# Mémoire en réponse au procès-verbal de reconnaissance des bois à défricher

## Projet de centrale photovoltaïque de Vins-sur-Caramy

*Juin 2021*

**Objet :** Demande d'autorisation de défrichement  
Notification du procès-verbal de reconnaissance des bois à défricher

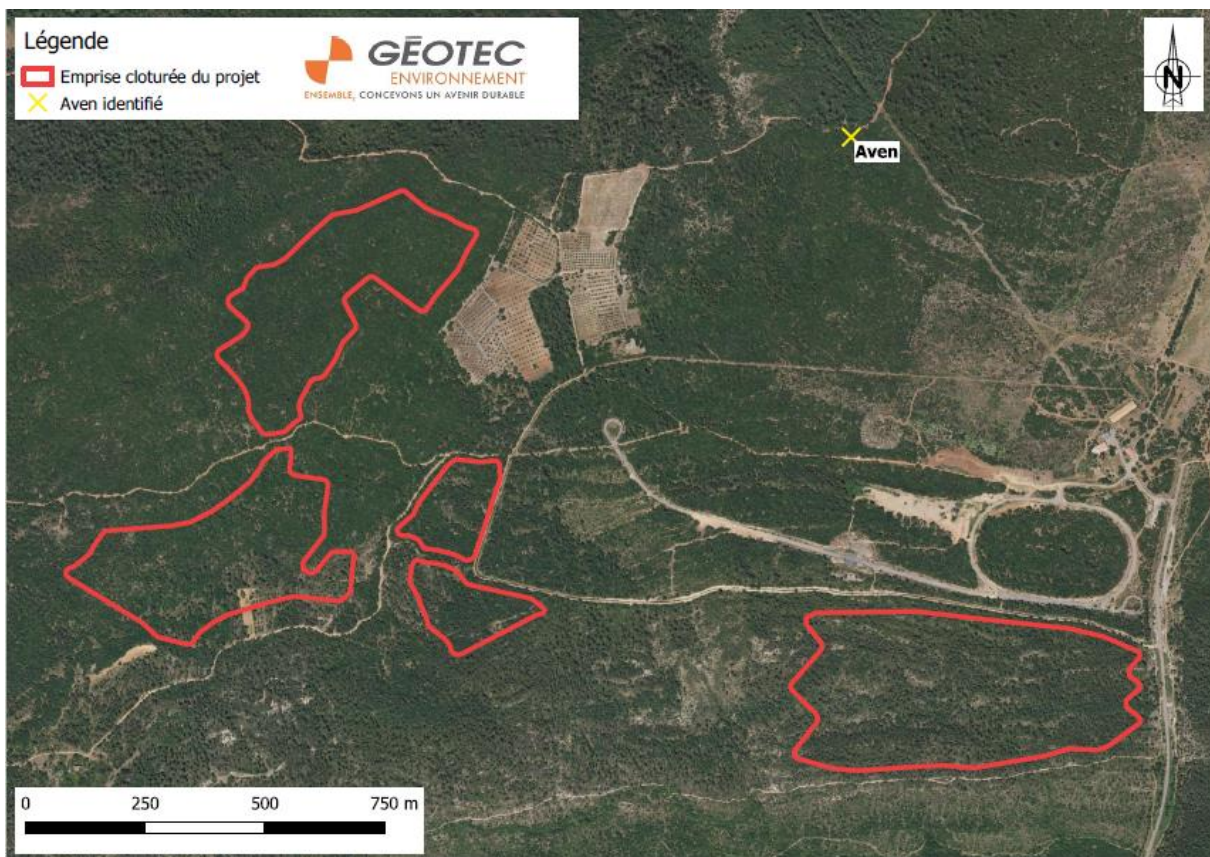
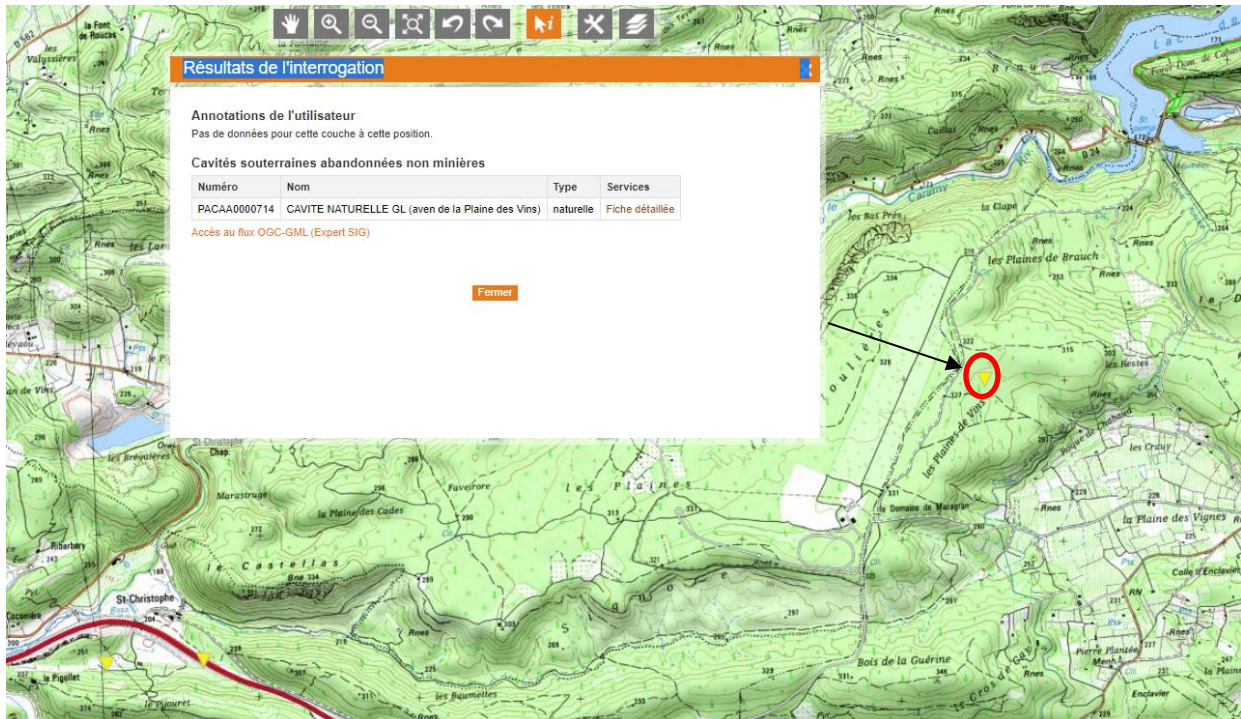
En matière de gîtes cavernicoles, deux avens sont en effet omis ou non décrits :

- l'étude géologique mentionne un aven identifié au nord de la zone d'étude. Sachant qu'il ne correspond pas à la grotte des Résistants, cet aven n'a pas été prospecté par le chiroptérologue.

- un aven avec la présence avérée d'une colonie de Petit Rhinolophe en période estivale et en période hivernale en limite Nord du futur parc n°5, sur le terrain privé limitrophe, entouré d'habitats modérés à forts pour cette espèce dans l'emprise de ce futur parc. Cette espèce est très sensible aux perturbations de son milieu de vie dans un rayon d'au moins 600 mètres autour de ses gîtes, fidèle à ses gîtes d'une année sur l'autre, et très dépendante de la structuration linéaire des corridors autour de ceux-ci.

Après vérification auprès des experts hydrauliques et écologues ayant réalisé les études, voici des éléments précisant la localisation des deux avens précités :

- Concernant l'aven mentionné en page 77 de l'étude d'impact, voici la cartographie complémentaire transmise par Géotec (cartographie non présentée dans l'étude d'impact) qui localise l'aven dont il est question :

Cet aven se situe donc à environ 750m (Est) à 1km (Nord) de la zone d'étude.

- Concernant l'aven mentionné en page 104 de l'étude d'impact, dans la partie « analyse préalable du contexte écologique », il s'agit de l'Aven de la Plaine de Vins. Il est localisé sur la carte ci-dessous, issue du BRGM et reprenant la cartographie des cavités du secteur :

Cet aven était localisé sur la Figure 73 (page 105 de l'étude d'impact), il se situe à plus d'un kilomètre au Nord-Est de la zone d'étude.

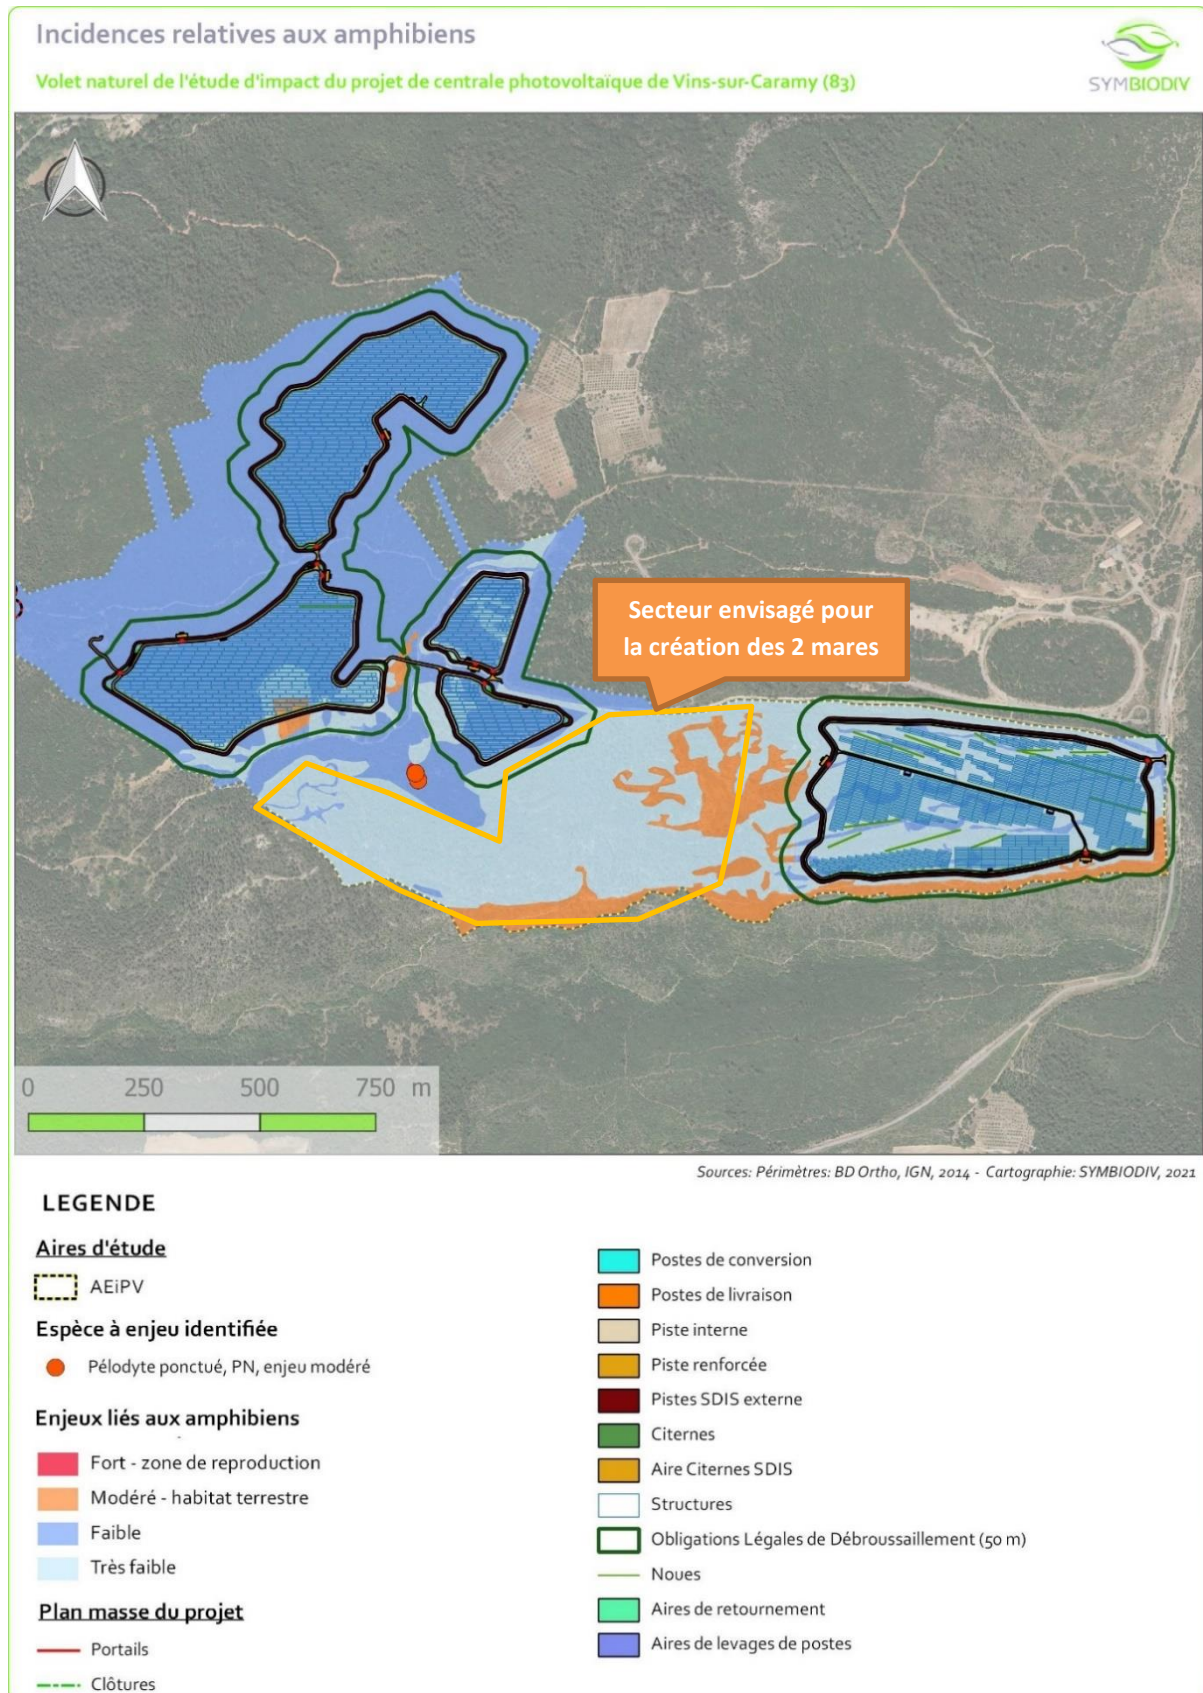
L'ensemble de l'aire d'étude est favorable pour la phase terrestre du péloïdote ponctué. Dès lors, elle ne peut être qualifiée d'enjeu faible sur une grande partie de sa surface.

En effet, il est indiqué page 121 de l'étude d'impact que l'ensemble de l'aire d'étude peut être utilisée en phase terrestre, ce qui n'est pas exact, il s'agit d'une erreur qui n'a pas été relevée lors de la rédaction du volet naturel de l'étude d'Impact. Le Pélodyte ponctué est une espèce de milieux ouverts à très ouverts (ACEMAV, 2003 ; Boyer & Dohogne, 2008 ; Richter-Boix et al., 2007). Ses habitats terrestres sont les prairies, les pelouses, les garrigues, les zones préforestières mais aussi les boisements alluviaux, les zones de bocage (ACEMAV, 2003 ; Boyer & Dohogne, 2008).

Ainsi, sont favorables à la phase terrestre du pélogyte les zones ouvertes correspondant aux zones de garrigues situées sur la carte présentée ci-dessous et seules celles-ci revêtent un enjeu modéré. En effet, les zones de boisements présentes sur la zone d'étude en général sont trop denses et peu favorables à l'espèce (espèce qui semble également éviter les massifs forestiers (Boyer & Dohogne, 2008)). D'autant plus au vu de la quantité de milieux ouverts beaucoup plus attractifs que ce soit au nord ou au sud de l'aire d'étude, qui plus est au vu de la grande capacité de déplacement de l'espèce (pouvant dépasser le kilomètre - Eggert, 2012). Les habitats situés dans l'emprise du projet au sud de la piste M134 ne sont pas non plus favorables à l'espèce, bien que correspondant à des zones de garrigues, étant donné leur positionnement au sein de secteurs boisés pas assez clairs pour que l'espèce ne les franchisse.

Malgré cette élévation du niveau d'enjeu sur une partie des habitats concernant la phase terrestre du pélogyte, les incidences évaluées du projet ne sont pas remises en cause, étant donné que la majorité de ses habitats terrestres de prédilection sont évités par le projet et au regard de la disponibilité en habitats aussi voire plus favorables tout autour de la zone étudiée.

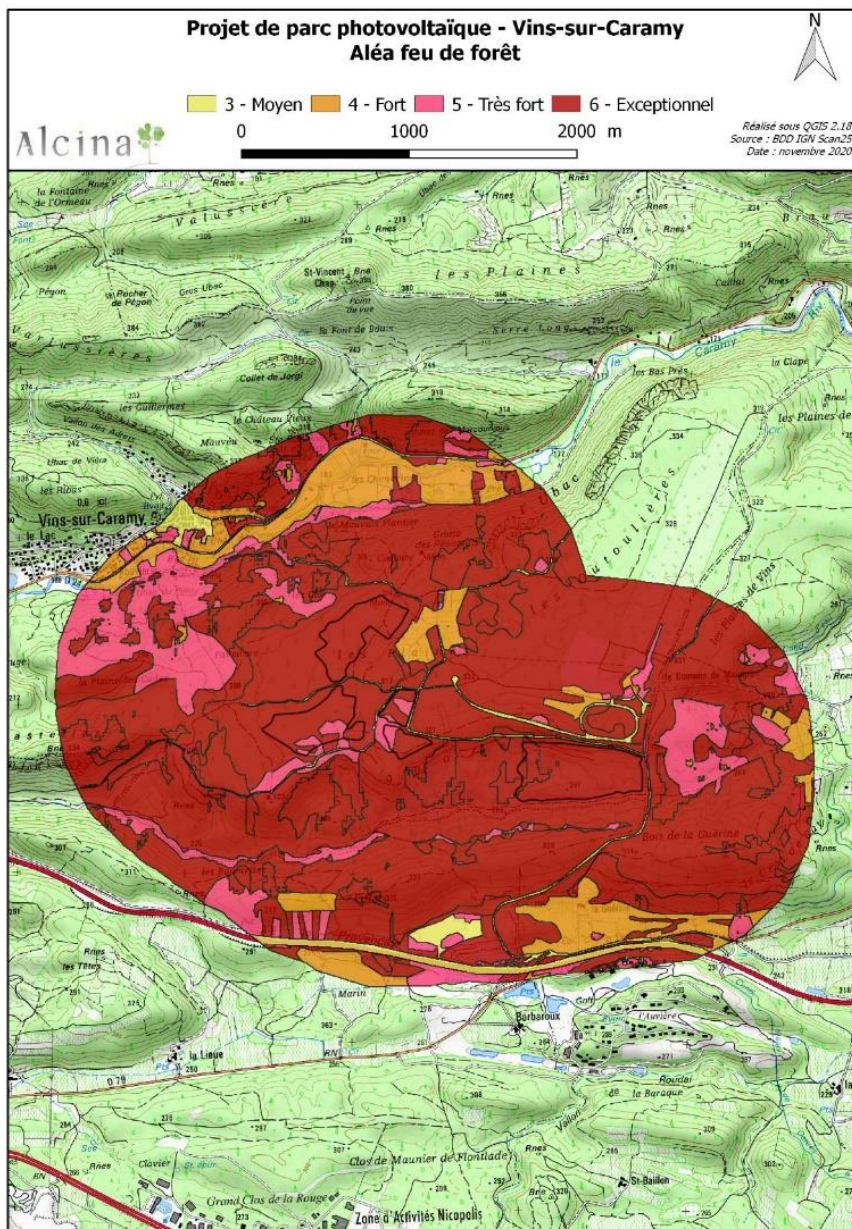
*Le site est soumis à un aléa subi feu de forêt très fort à exceptionnel sur l'emprise des bois à défricher mais aussi sur les secteurs boisés immédiatement à l'ouest, situés dans l'axe de propagation des feux étudiés en situation de mistral.*

Le projet est localisé au sein d'un milieu forestier. EDF Renouvelables France a souhaité approfondir la problématique du risque incendie puisque les éléments bibliographiques n'étaient pas assez fournis pour appréhender ce risque finement sur le secteur du projet.

Cette cartographie d'aléa subi est une cartographie de l'existant sur le secteur permettant de mettre en évidence les enjeux risque feu de forêt, sans prise en compte du projet. L'étude de risque incendie intégrée à l'étude d'impact a permis de construire l'implantation de la centrale photovoltaïque avec la mise en place de nombreuses mesures que nous rénumérerons au fils de notre réponse.

Equipements DFCI existants

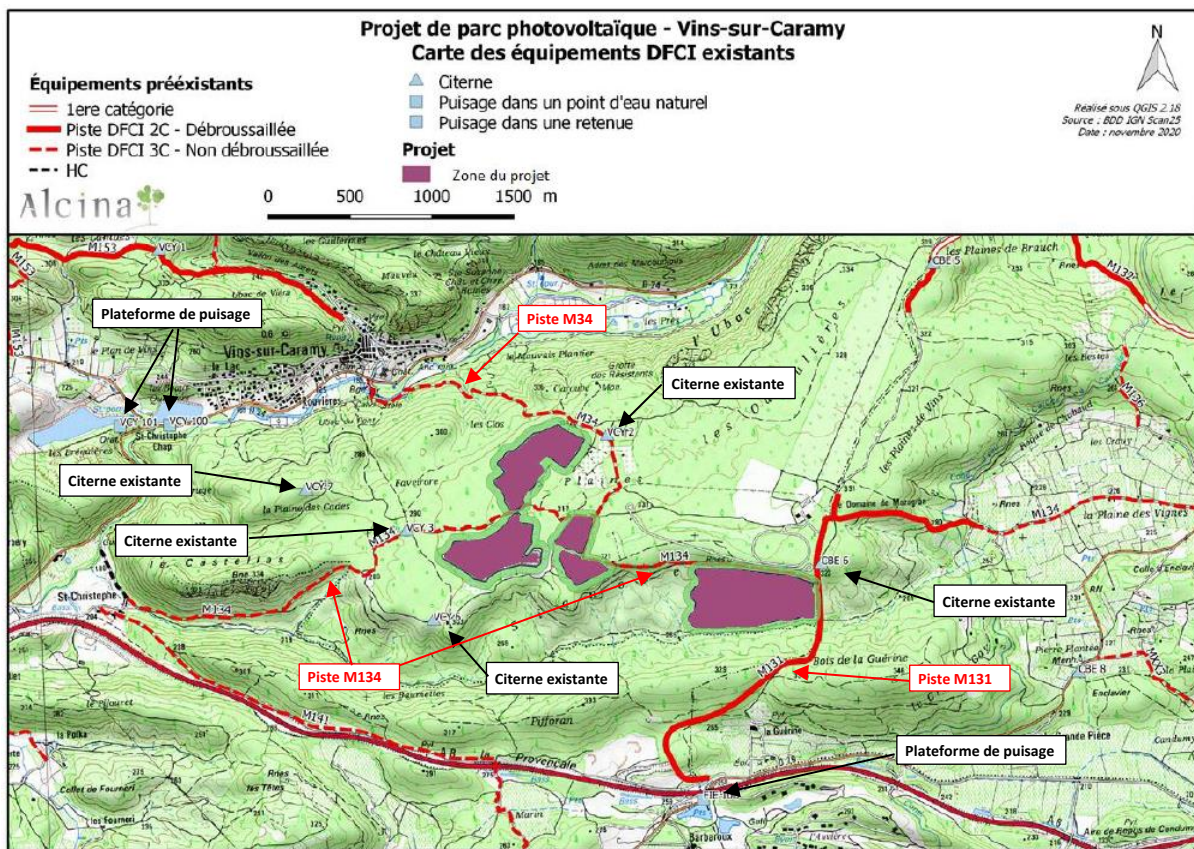
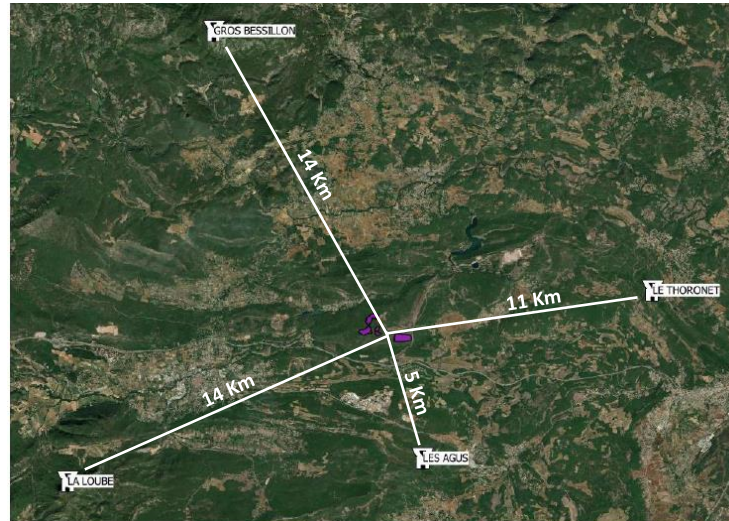
*La surveillance et la distance à parcourir pour les moyens de secours peuvent induire un retard dans l'intervention des sapeurs-pompiers. Les équipements de défense incendie ne garantissent pas l'intervention des secours terrestres avant l'arrivée d'un feu sur les abords du site en situation de mistral.*

Comme expliqué dans l'étude d'impact page 188 à 191, l'état actuel de la défendabilité de la zone du projet a été analysé et est illustré ci-dessous. Cet état donne une photographie de la problématique d'une intervention des sapeurs-pompiers suite à l'arrivée d'un feu sur les abords du site:

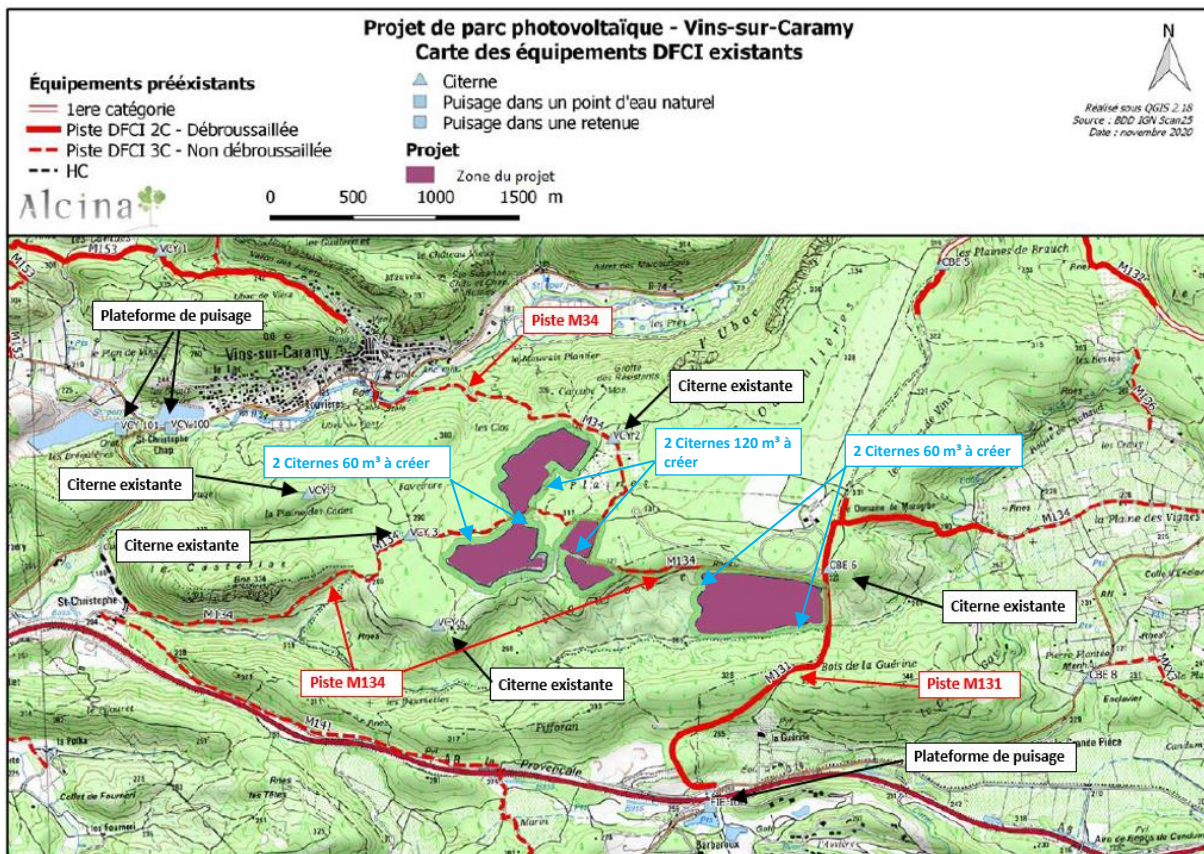
La surveillance et la distance à parcourir pour les moyens de secours peuvent induire un retard dans l'intervention des sapeurs-pompiers. Les équipements de défense incendie ne garantissent pas l'intervention des secours terrestres avant l'arrivée d'un feu sur les abords du site en situation de mistral.

EDF Renouvelables France propose, en collaboration avec le SDIS 83, le positionnement d'une ou plusieurs caméras au service des sapeurs-pompiers. L'objectif étant la surveillance des zones présentant une défaillance de visibilité. EDF Renouvelables France a eu l'occasion de réaliser ce type de partenariat gagnant/ gagnant avec le SDIS des Landes.

Un système automatique de vidéo-surveillance des départs de feux, permettrait, grâce à une détection précoce et automatique, l'intervention des moyens nécessaire dans un temps court après confirmation humaine grâce à une analyse des images vidéo transmises en temps réel. Ces images vidéo permettraient le suivi de l'évolution de l'incendie ou du départ de feux avant même l'arrivée des premières unités sur site. Les travaux de réalisation de la centrale photovoltaïque permettraient de positionner une ou plusieurs caméras selon les préconisations de positionnement du SDIS 83.

**La mise en place de ce type d'équipement est une proposition de solution à la problématique de surveillance et d'amélioration de la vitesse d'intervention pour palier à la problématique de défaillance partielle de visibilité existante sur cet espace forestier.**

Localisation de l'OLD à 100 mètres

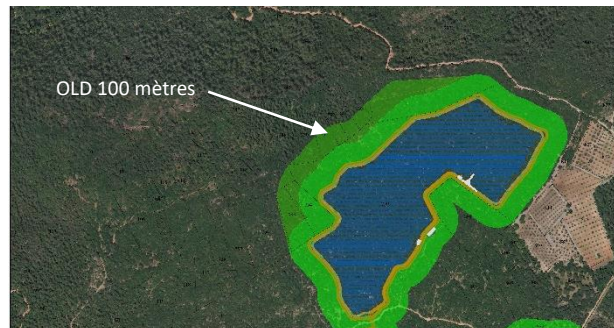
*En matière de réduction des incidences sur la zone du projet, et malgré un risque incendie de forêt particulièrement élevé, l'étude d'impact prévoit de s'en tenir à l'implantation de citernes de 30 m<sup>3</sup> dans chaque parc, la création de pistes externes et internes périphériques et d'une bande débroussaillée de 50 mètres autour du parc.*

En cas d'incendie lié à des activités en bordure du village de Vins-sur-Carmy en bordure de la rivière Carmy, en situation de mistral, EDF Renouvelables France propose une OLD à 100 mètres sur cet espace (au lieu de 50 mètres) comme illustré ci-dessous afin de réduire la vitesse d'avancée d'un feu sur la pente. Il s'agit de la zone la plus sensible vis-à-vis de la propagation d'un feu sur le site

**La surface des OLD passera de 32 hectares à environ 35 hectares au total**
